Ministero dell' Ambiente
e della Tutela del Territorio e del Mare

Direzione Generale per le Valutazioni Ambientali
Divisione IV - Rischio rilevante e autorizzazione integrata ambientale

U.prot DVA - 2011 - 0006188 del 14/03/2011

OGGETTO: Autorizzazione integrata ambientale per l'esercizio dello stabilimento siderurgico della Società ILVA S.p.A. situato a Taranto (TA) - Riunione della Conferenza di Servizi del 22 febbraio 2011 - Trasmissione verbale definitivo.

FOTO 1 - 4° SPORGENTE TARANTO

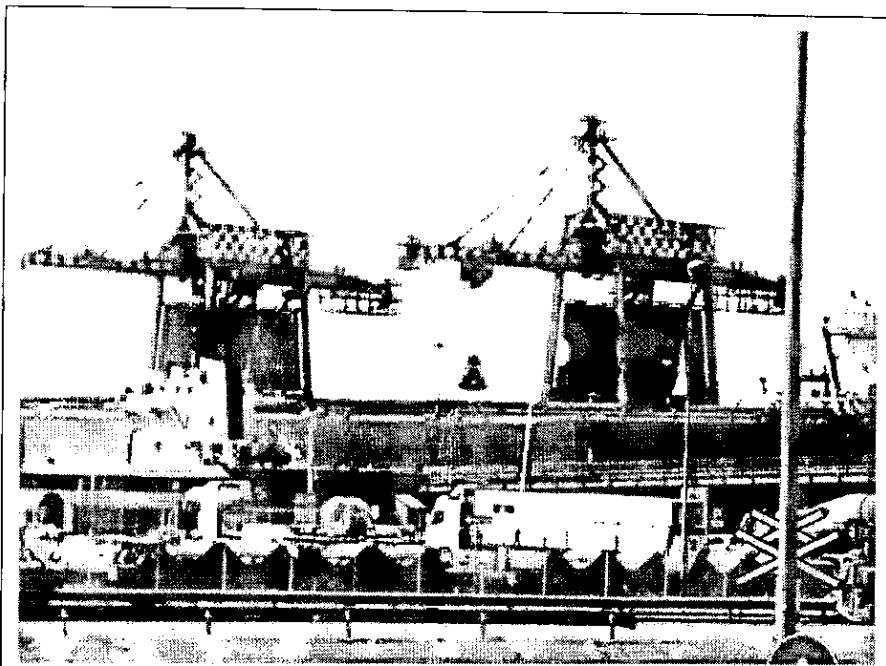
Il secondo accertamento è stato effettuato il giorno 28 aprile con nave ormeggiata al 2° sporgente. vedi foto 2 e 3 e video z allegato su CD.

Il video z illustra con chiarezza l'enorme quantità di polveri disperse in atmosfera nel momento in cui la benna si apre.

FOTO 2 - 2° SPORGENTE TARANTO

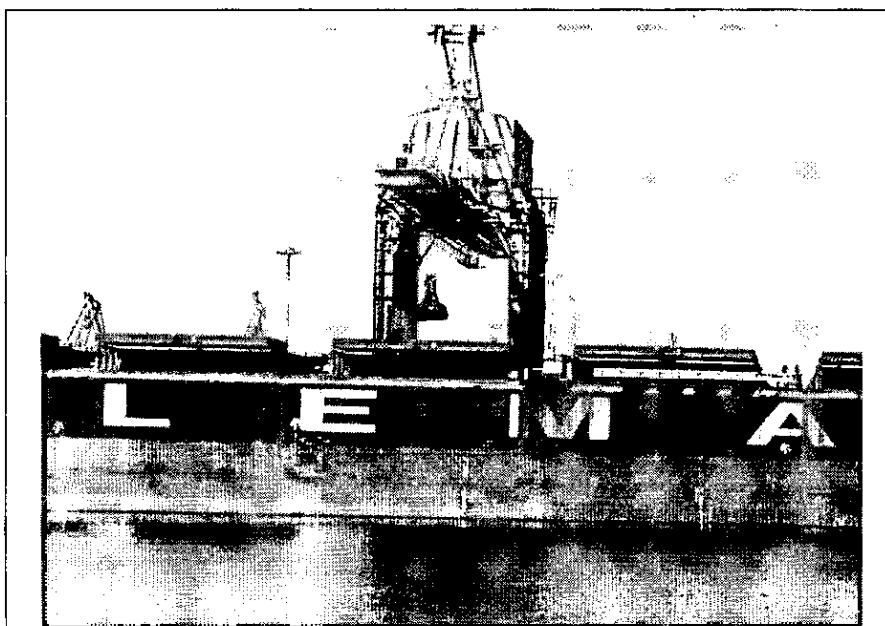
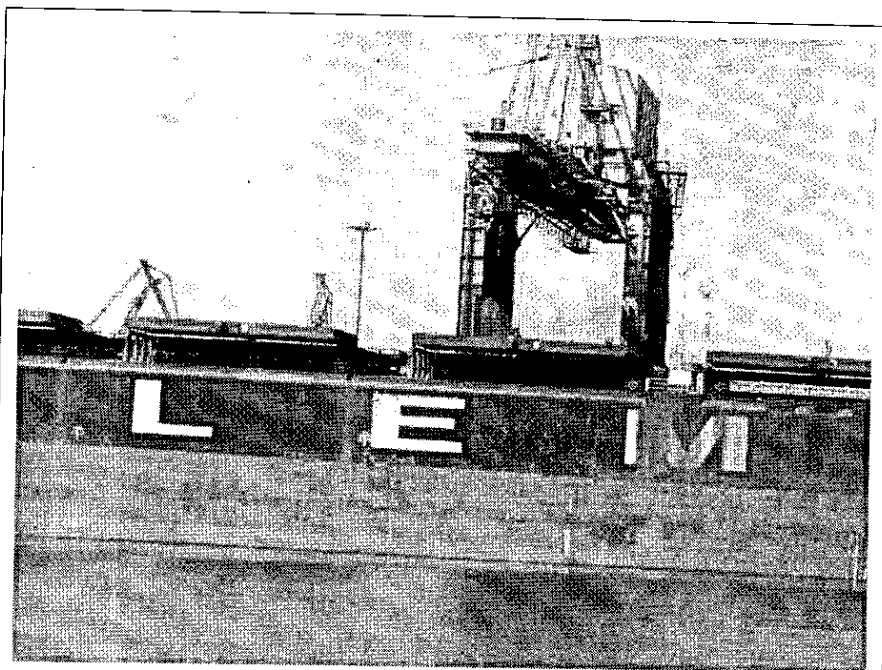
2° SPORGENTE TARANTO DISPERSIONE DI POLVERI

Disegno a) sistema di scarica e stoccaggio nel porto di Savona

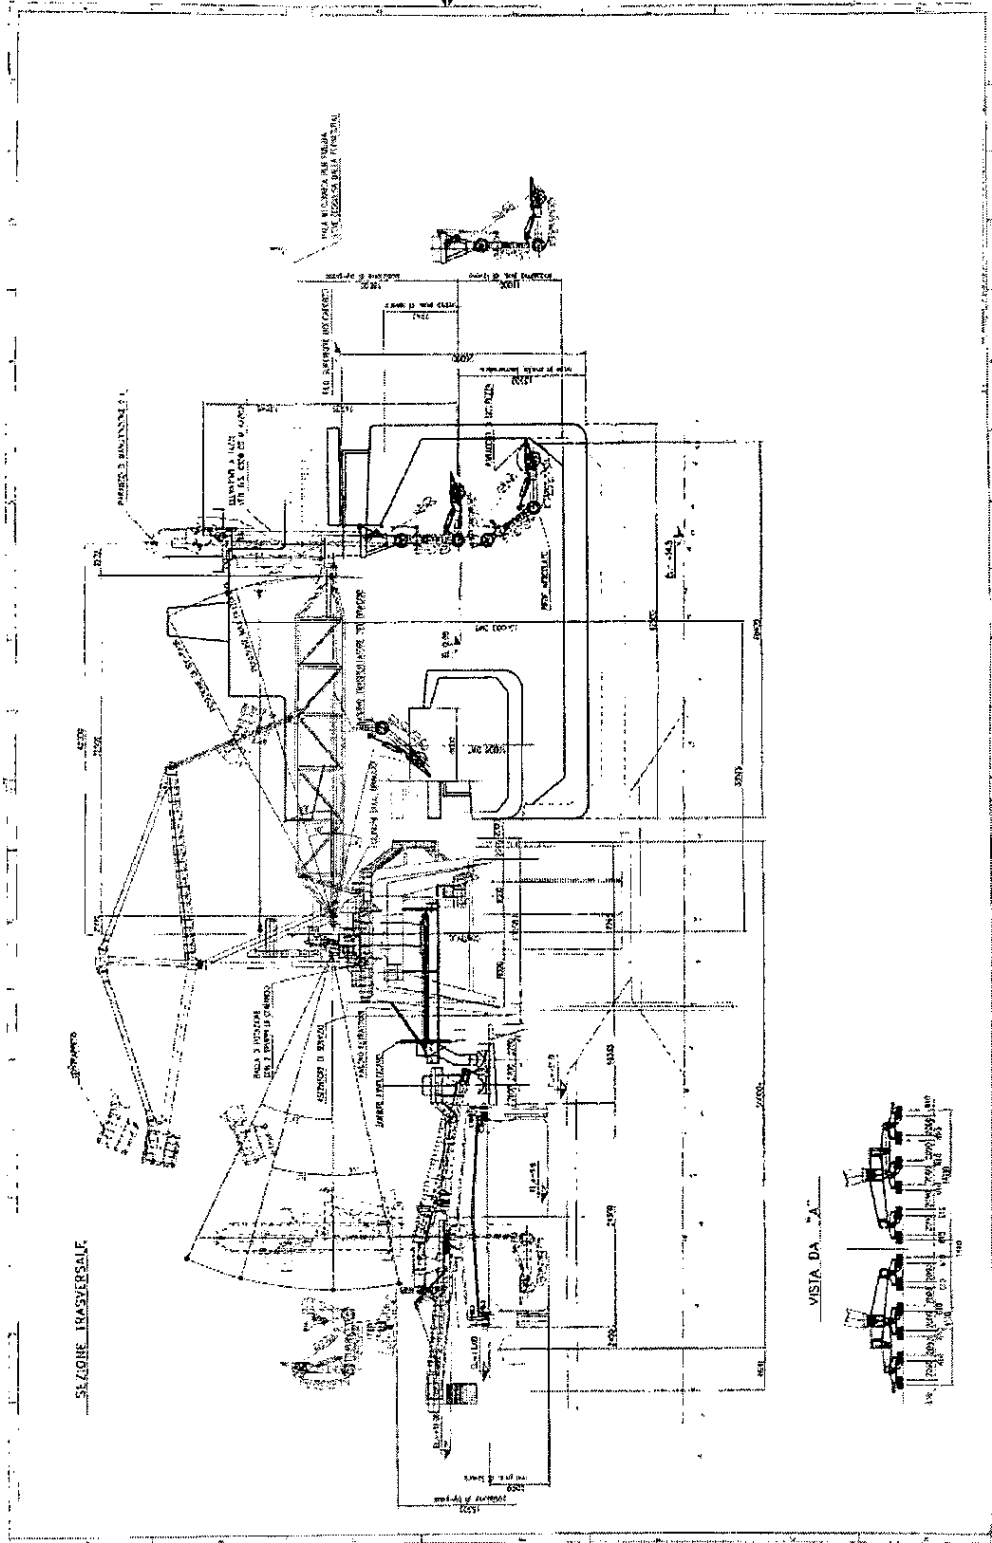
Nel disegno in allegato a) è descritto il sistema impiegato nel porto di Savona per sbarcare il minerale dalle navi e depositarlo entro le vasche. Anche in questo caso viene usato un sistema a sezioni stagno per la parte al di sopra delle boccaporte della nave.
